Modulo per la presentazione delle osservazioni per i piani/programmi/progetti sottoposti a procedimenti di valutazione ambientale di competenza statale

ID: Codice procedura (ID_VIP/ID_MATTM): 12691

“Progetto di un impianto eolico denominato “Pitigliano” ubicato nei comuni di Pitigliano (GR) e Sorano (GR) costituito da 20 (venti) aerogeneratori di potenza nominale MW per un totale di 140,0 MW con relative opere connesse ed infrastrutture indispensabili”

Immagine 1. Vincoli ex art. 136 del CBC dal PIT della Regione Toscana e zona approssimativa dove è progettato l'impianto industriale.

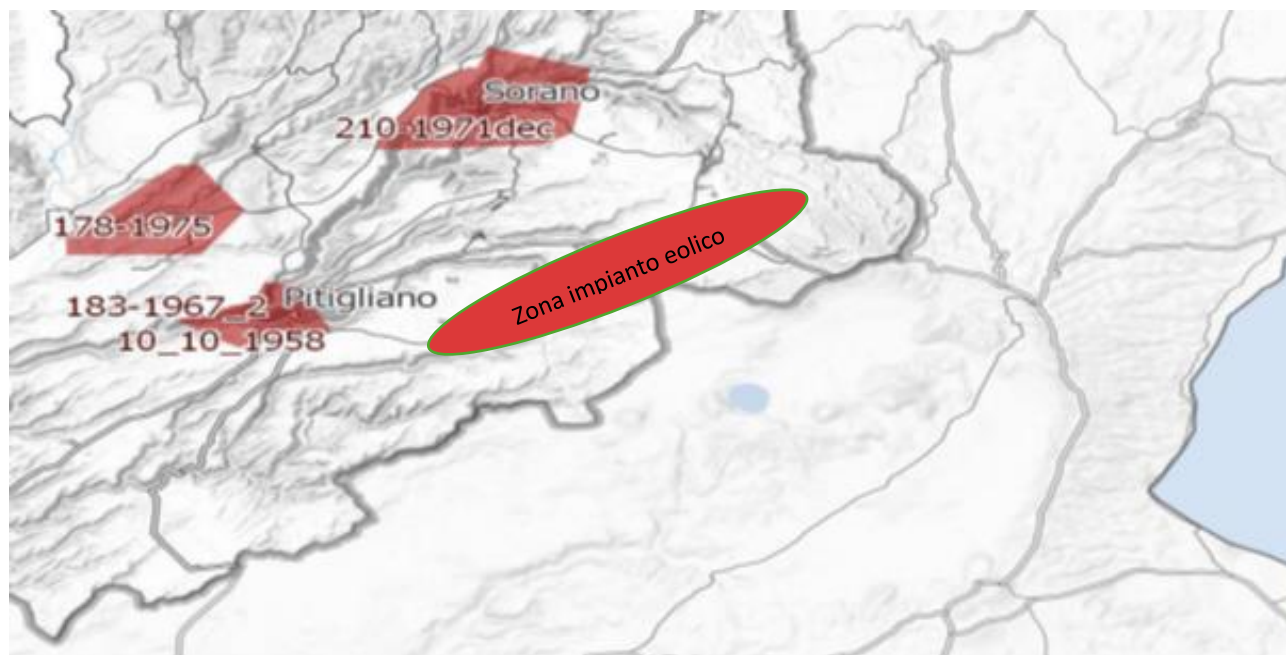
Al contrario si evidenzia che l'impianto eolico industriale citato non solo ricadrebbe con tutti e 20 gli aerogeneratori all'interno delle fasce di rispetto di 3 km di due vincoli paesaggistici di notevole interesse pubblico esistenti nella Regione Lazio e con una parte di essi nel vincolo paesaggistico del Centro abitato di Sorano (GR) quindi in aree non idonee all'installazione di impianti di energia rinnovabile. Addirittura, alcuni aerogeneratori sarebbero ubicati a poche centinaia di metri dai perimetri dei due vincoli paesaggistici laziali ex art 136 del CBC.

Inoltre, come sostiene la Proponente parte dell'impianto si verrebbe a trovare a 3,5 km dal centro abitato di Sorano. Infatti, tre degli aerogeneratori WTG 08, 09, 10 sono addirittura all'interno delle fasce di rispetto dei 3 km del suo vincolo paesaggistico di notevole interesse pubblico ex art 136 del CBC. Si evidenzia che così si crea

un'ulteriore incompatibilità con la tutela del Paesaggio.

Immagine 3. Cumulo di una parte di impianti eolici, fotovoltaici e geotermici industriali in progettazione ed esistenti intorno all’eolico industriale “Pitigliano”.

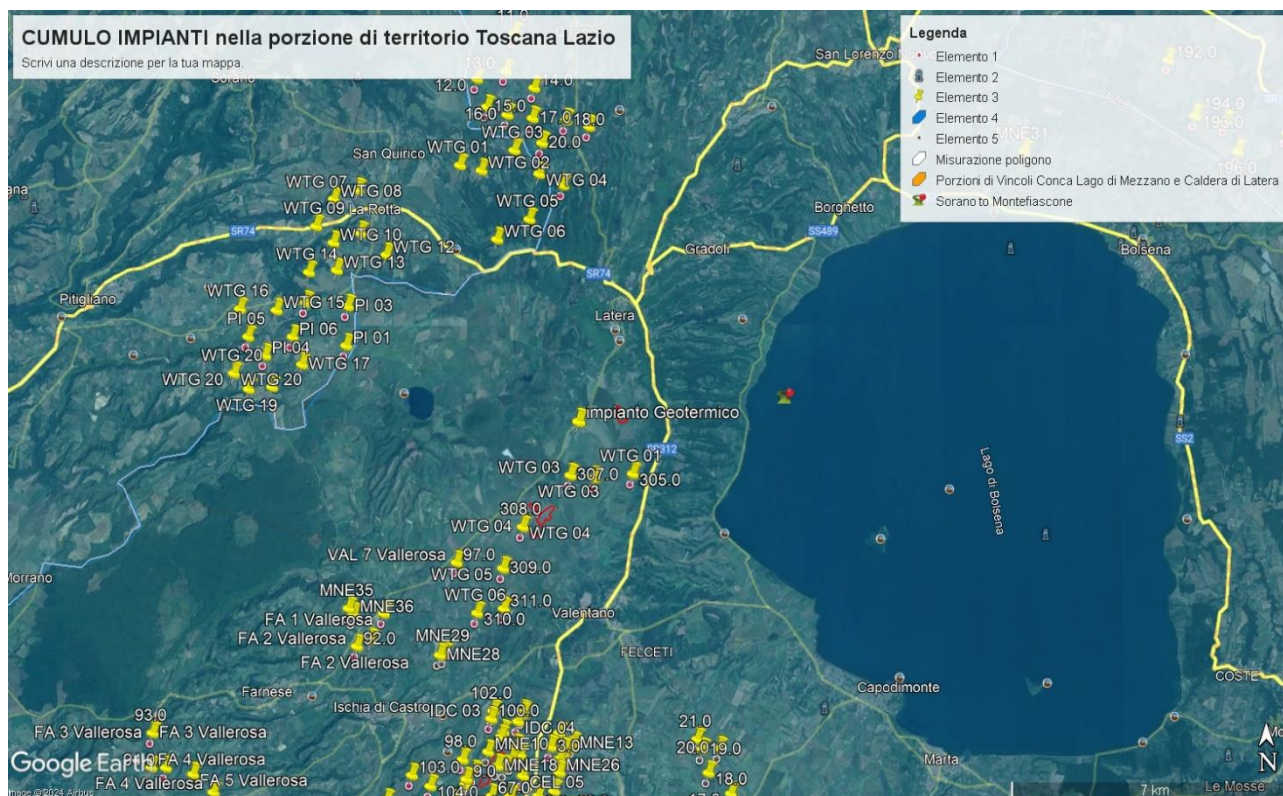
Tornando alle Linee guida nazionali, l’allegato IV dedica il paragrafo 3 agli impatti visivi e quelli sui Beni Culturali, Paesaggistici, Naturalistici e Culturali, dove viene detto che la valutazione dell’impatto visivo dovrà essere effettuata tenendo conto “**degli elementi caratterizzanti e qualificanti il paesaggio, effettuata alle diverse scale di studio (vasta, intermedia e di dettaglio...**”. Le analisi debbono non solo definire l’area di visibilità dell’impianto eolico industriale, **ma anche il modo in cui l’impianto viene percepito all’interno del bacino visivo**. Le analisi visive debbono inoltre tener in opportuna considerazione **gli effetti cumulativi derivanti dalla compresenza di più impianti**”. Nella Relazione Paesaggistica e nello Studio di Impatto Ambientale prodotte dalla proponente come già evidenziato è stato ignorato il vincolo paesaggistico di notevole interesse pubblico ex articolo 136 del Codice dei

Beni Culturali “*Ambito paesaggistico, geologico e geomorfologico dell’orlo della caldera di Latera ...*” Non vengono nemmeno citati gli impianti eolici in progetto al MASE, il “Rempillo” (6 aerogeneratori) e un altro in verifica amministrativa di 14 aerogeneratori e 72, 6 MW. Ad oggi nei territori di Pitigliano, Sorano e in quello limitrofo potenzialmente potrebbero essere insediati 40 aerogeneratori alti 200 metri e larghi 170. Ma la proponente non cita neanche altri impianti che creerebbero il cumulo e quindi maggiore impatto. Infatti, sul territorio della “Città del Tufo” (Sorano e Pitigliano) impatterebbero anche l’impianto eolico “Montarzo” di Onano con 13 aerogeneratori con le dimensioni ricordate, l’altro eolico industriale nel territorio di Valentano con sette aerogeneratori (stesse dimensioni), gli impianti di Farnese con un minieolico di 3 Torri alte 60 metri già installate in località Poggio del Crognolo e l’impianto eolico industriale “Vallerosa” (7 aerogeneratori alti 200 metri e larghi 158 metri) in procedura VIA presso la Regione Lazio. Inoltre, altri impianti del minieolico già presenti a Valentano, Cellere e Piansano e due progetti eolici industriali con le stesse dimensioni (200 m x 170 m) nel Comune di Ischia di Castro. La valutazione del cumulo non prende neanche in considerazione gli impianti industriali di fotovoltaico e agrivoltaico in progetto a Farnese, Valentano, Ischia di Castro, Cellere. L’impianto geotermico in procedura Via al MASE, progettato nella Caldera di Latera. Quindi è stata effettuata una valutazione del potenziale impatto cumulativo non veritiera a dispetto di quanto affermato dalla proponente che sostiene di aver preso in considerazione uno spazio di 10 km intorno al suo impianto per gli impatti che si creerebbero.

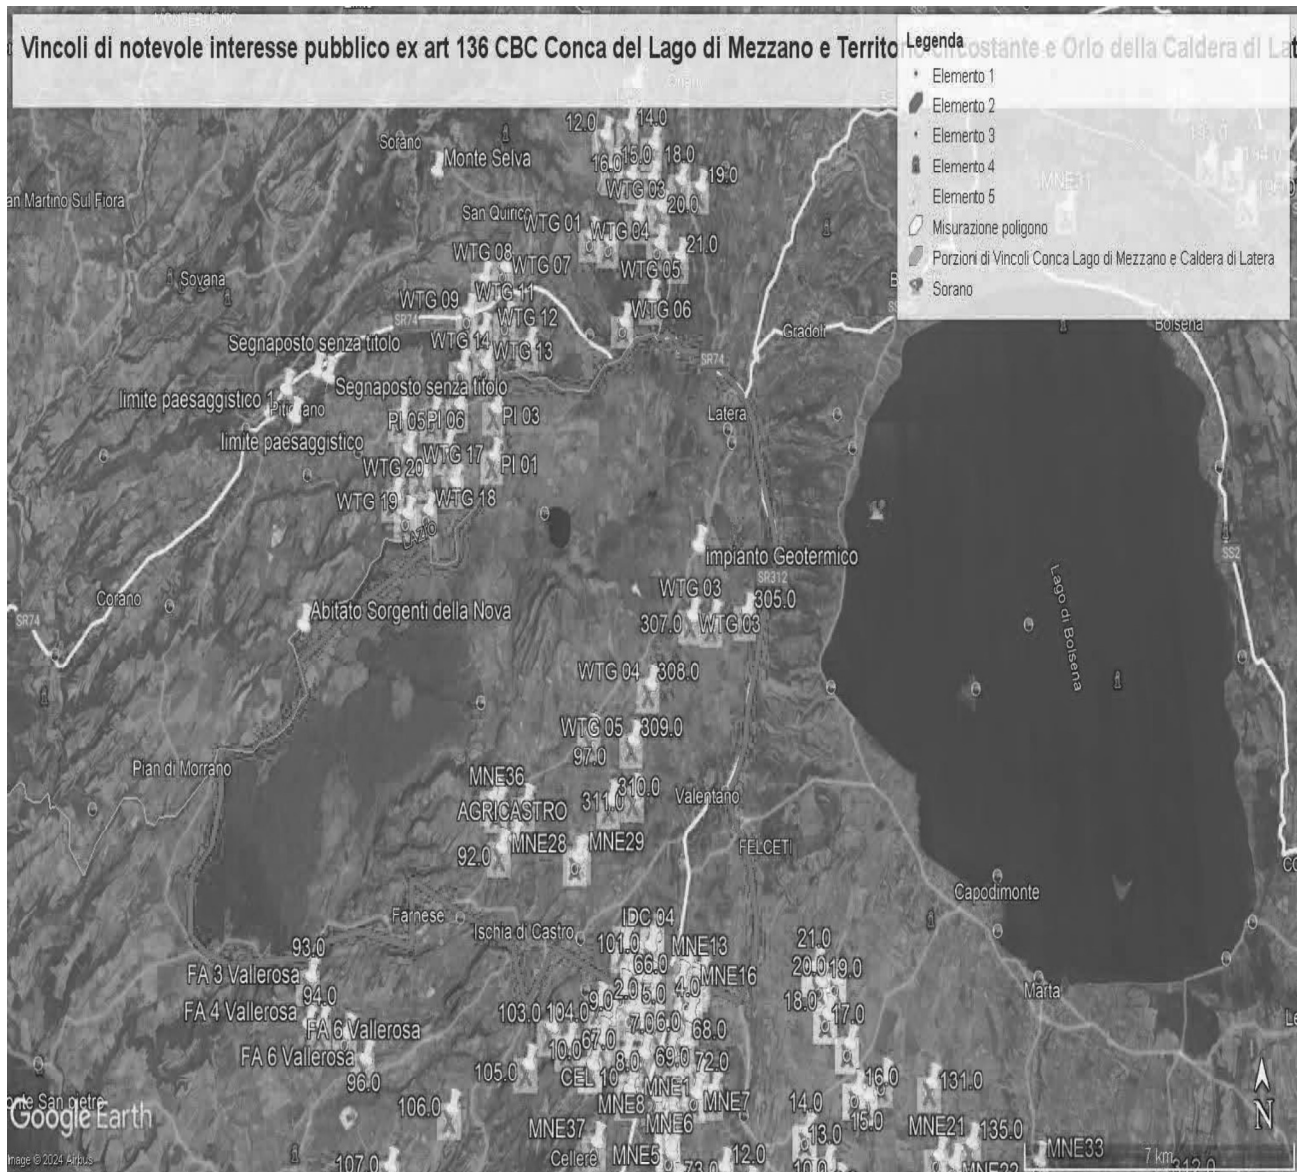
Come è illustrato nell'immagine si ribadisce che l'impianto industriale "Pitigliano" ricade completamente all'interno delle fasce di rispetto dei due vincoli di notevole

interesse pubblico e lambisce quelle di un terzo vincolo e quindi come affermato dal Consiglio di Stato nelle sentenze citate, l'impianto è insediato in area non idonea ai sensi dell'art. 20 comma 8 lettera c quater del D.Lgs. n. 199/2021 e ss.mm.ii al contrario di quanto sostiene la proponente.

IMMAGINE n. 3 Impianto eolico industriale “Pitigliano” e distanze aerogeneratori dai Vincolo “Orlo della Caldera di Latera.

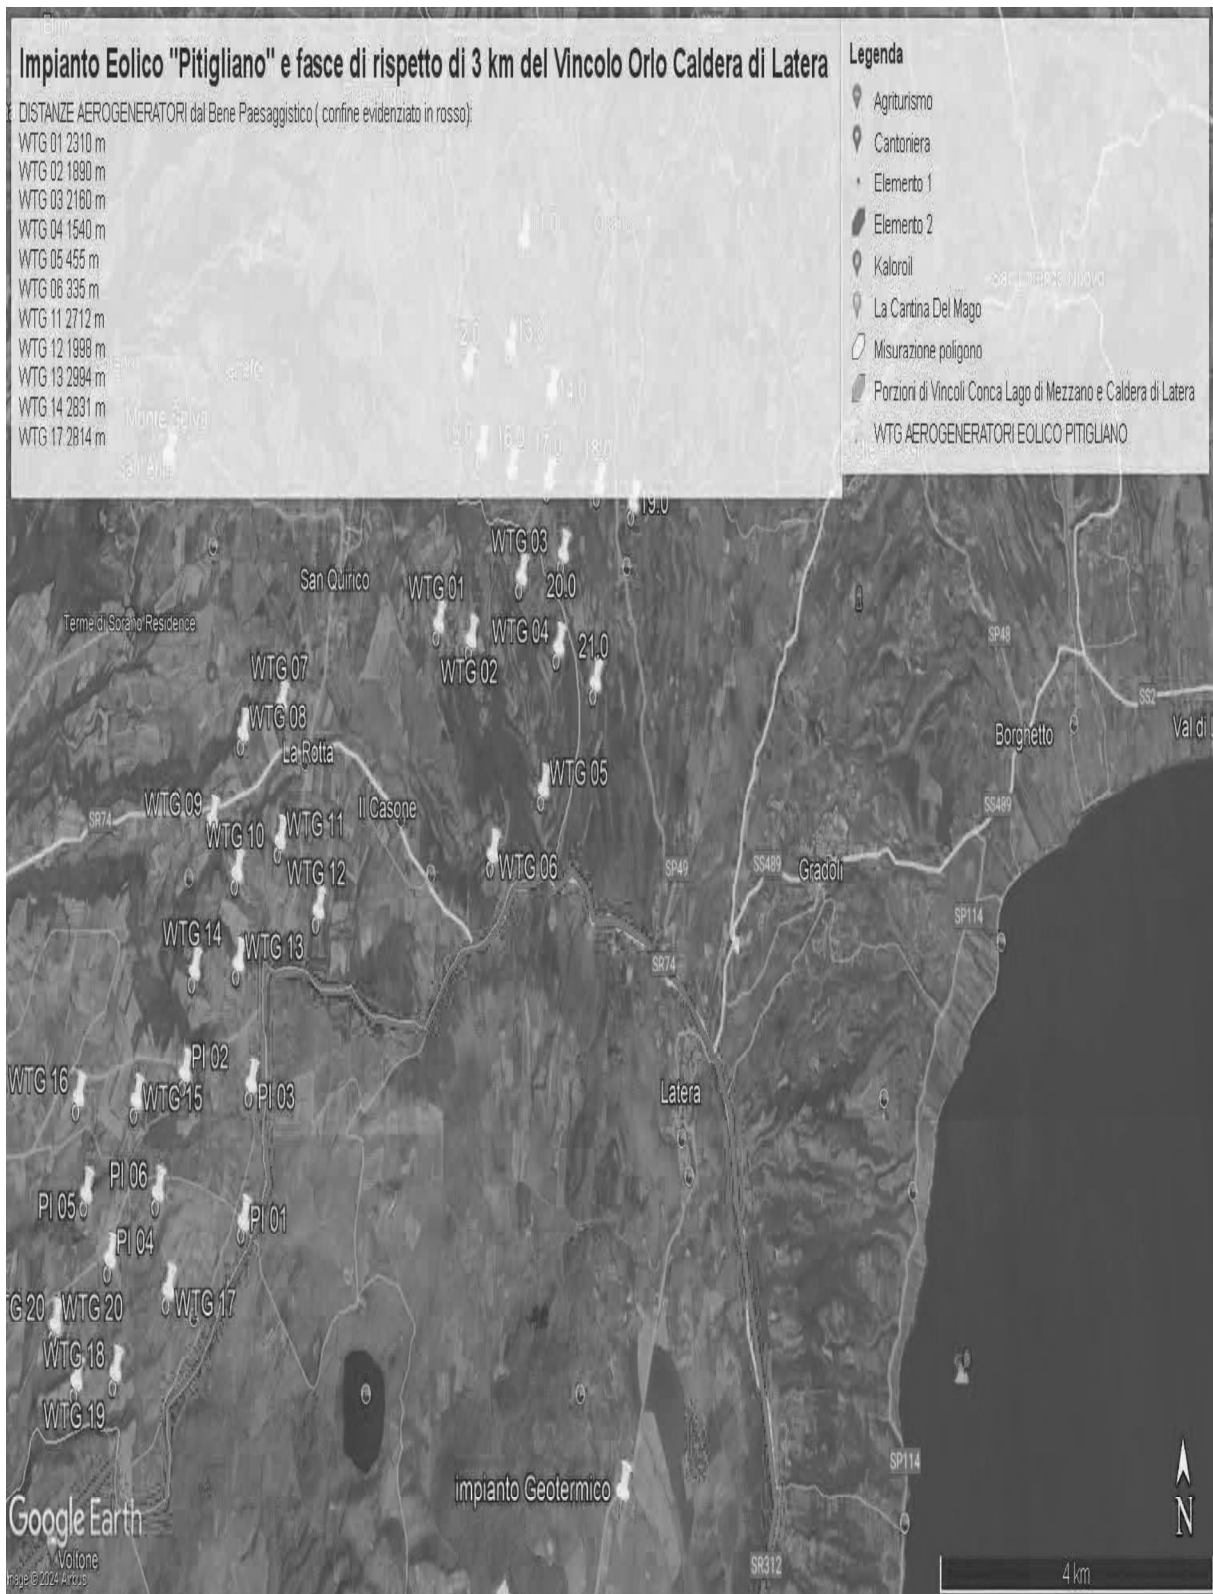
Concludendo, si evidenzia ancora che la proponente non effettuando la procedura prevista dalla Parte III delle Linee Guida nazionali ha ignorato un vincolo paesaggistico di notevole interesse pubblico istituito con un provvedimento del Segretariato regionale del Ministero della Cultura per il Lazio che ha emanato il Decreto di dichiarazione di notevole interesse pubblico n. 22 del 15.02.2024 ai sensi e per gli effetti dell'art. 136, co. 1, lett. c) e d) del decreto legislativo 22 gennaio 2004, n. 42, "Ambito paesaggistico, geologico e geomorfologico dell'orlo della caldera di

Latera e delle sue pendici interessate dai centri eruttivi periferici" nei comuni di CELLERE, FARNESE, ISCHIA DI CASTRO, LATERA, PIANSANO.

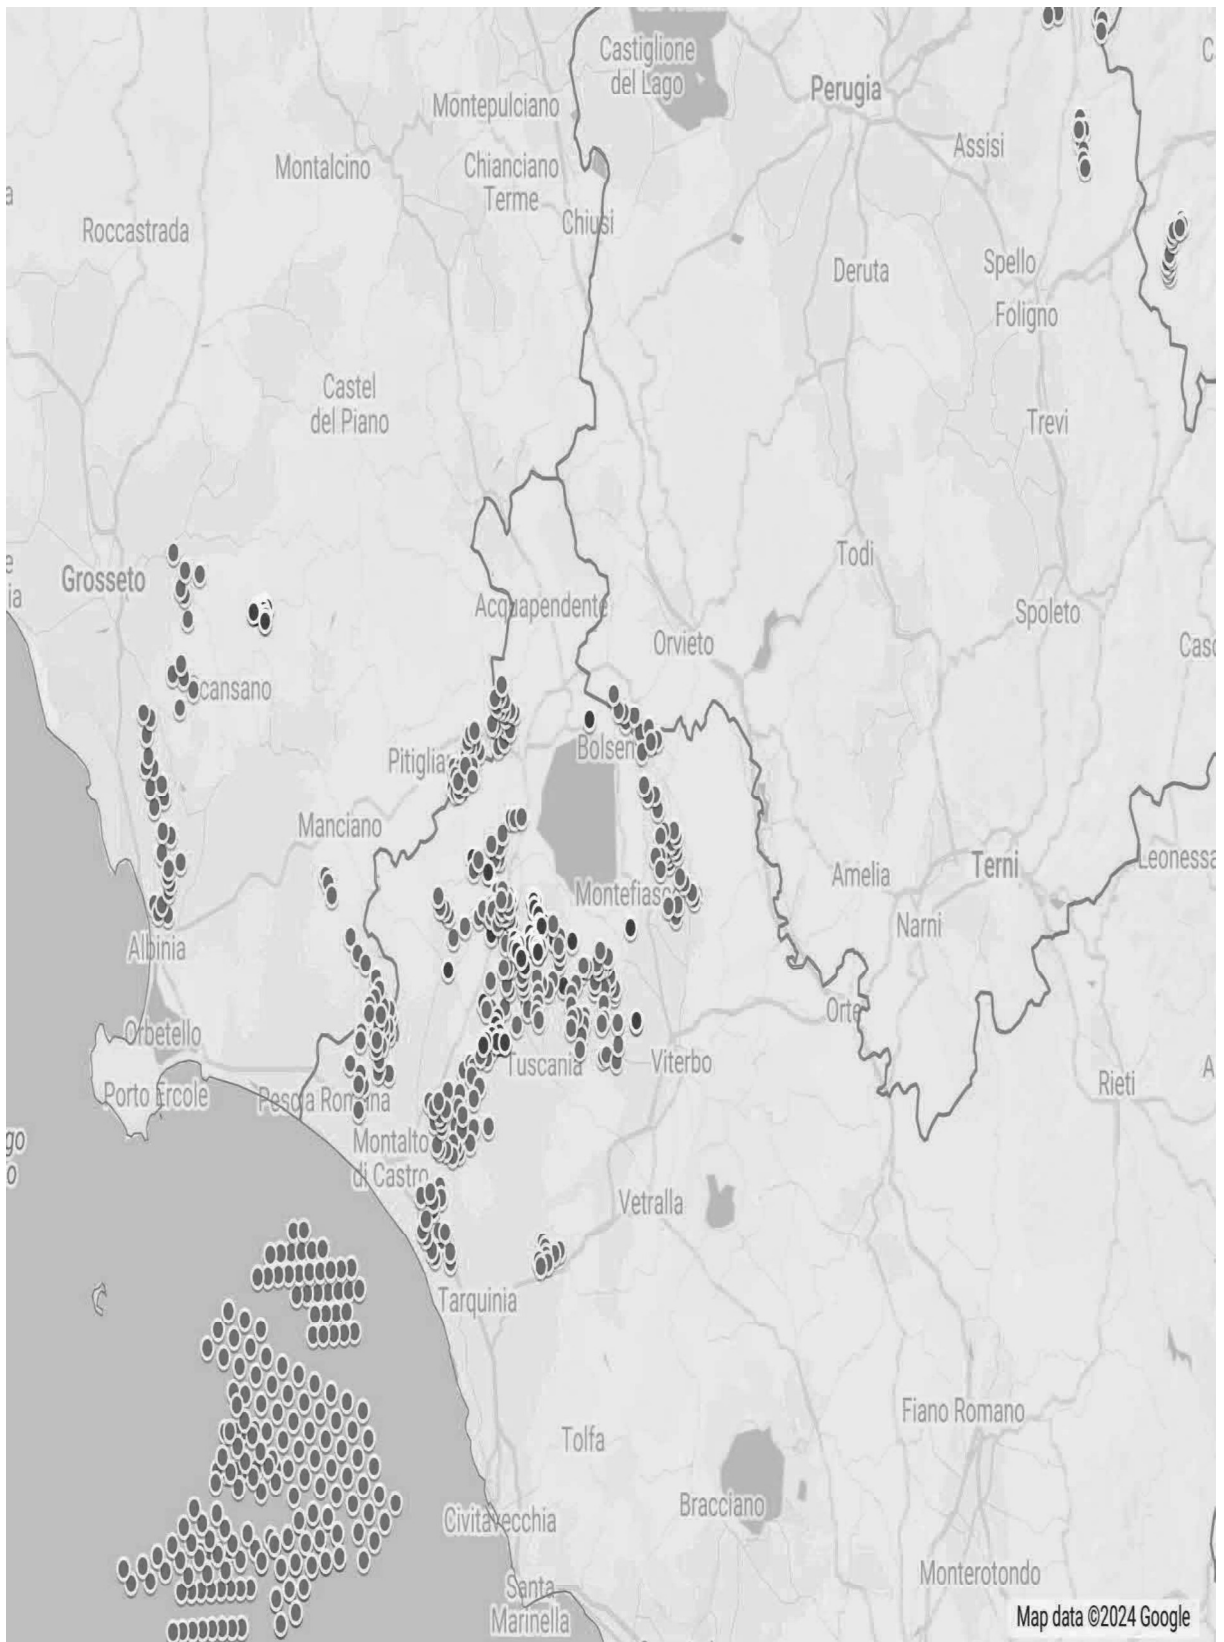
IMMAGINE n. 4 Si evidenzia che i tre aerogeneratori WTG 07, WTG 08 e WTG 09 impattano con il vincolo paesaggistico di notevole interesse pubblico del Centro Storico di Sorano. Il WTG 07 si troverebbe a 2828 m, WTG 08 2504 e WTG 09 2990. Il cavidotto dell'impianto invece impatta in buona parte del Vincolo paesaggistico ex art. 136 del CBC del Centro Storico di Pitigliano.

IMMAGINE n 5. Mappa eolici elaborata dall'Associazione Amici della Terra. La mappa evidenzia il cumulo degli impianti tra Lazio e Toscana.

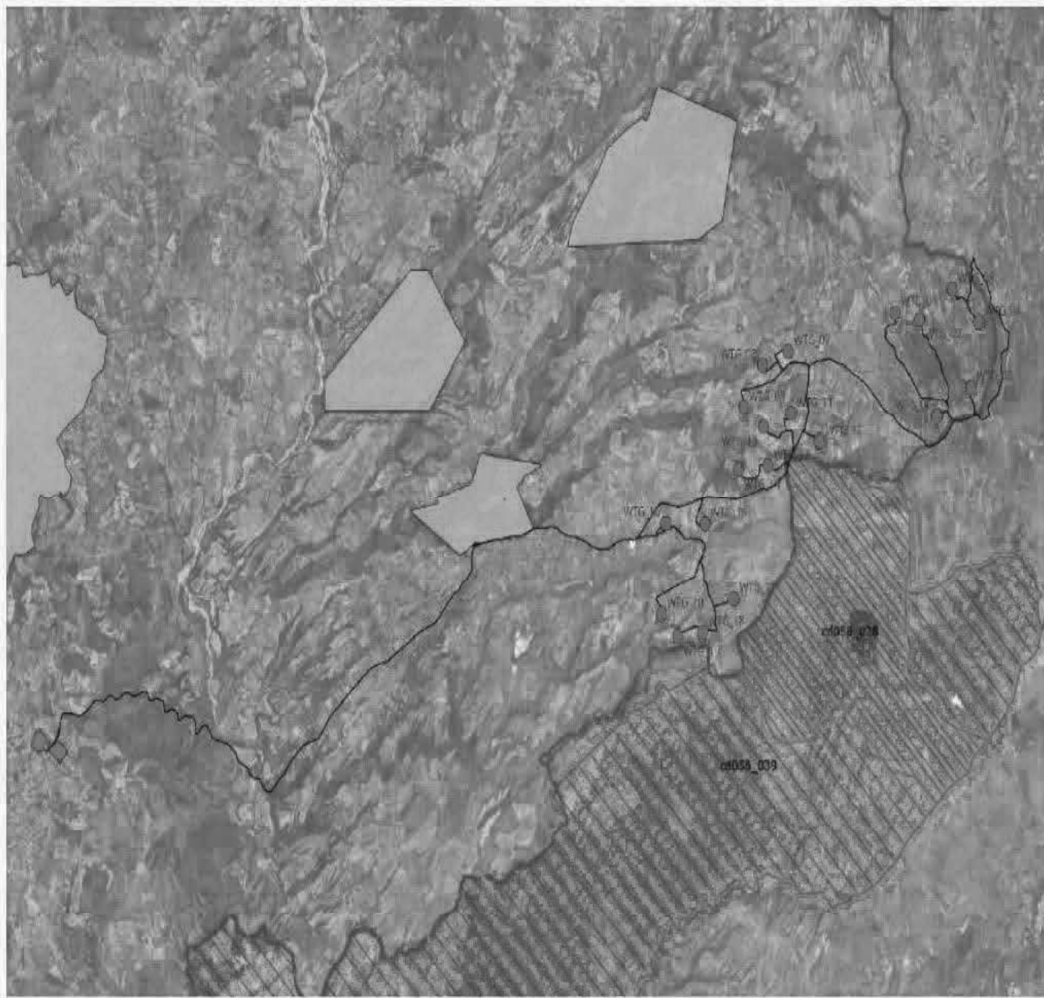
Riguardo al cumulo degli impianti FER, le mappe prodotte dalla proponente riguardano, come già evidenziato, soltanto una parte molto piccola degli impianti FER dell'area intermedia e vasta e in particolare di quelli eolici che contribuiscono a creare un notevole cumulo e la saturazione del territorio tosco laziale. Riguardo al cumulo dei soli impianti eolici si riporta la mappa dell'intervisibilità degli impianti eolici elaborata dall'Associazione nazionale “Amici della Terra”.

Se agli impianti eolici rappresentati qui sopra che non comprendono sia l'impianto eolico Pitigliano e le altre 14 pale del progetto eolico in verifica amministrativa sempre nel territorio di Pitigliano si aggiungono i migliaia di ettari (7000 fin'ora) di territorio occupato dagli impianti fotovoltaici e agrivoltaici e dalle altre tipologie appare chiaro il numero spropositato degli impianti FER nella bassa toscana e nella Tuscia.
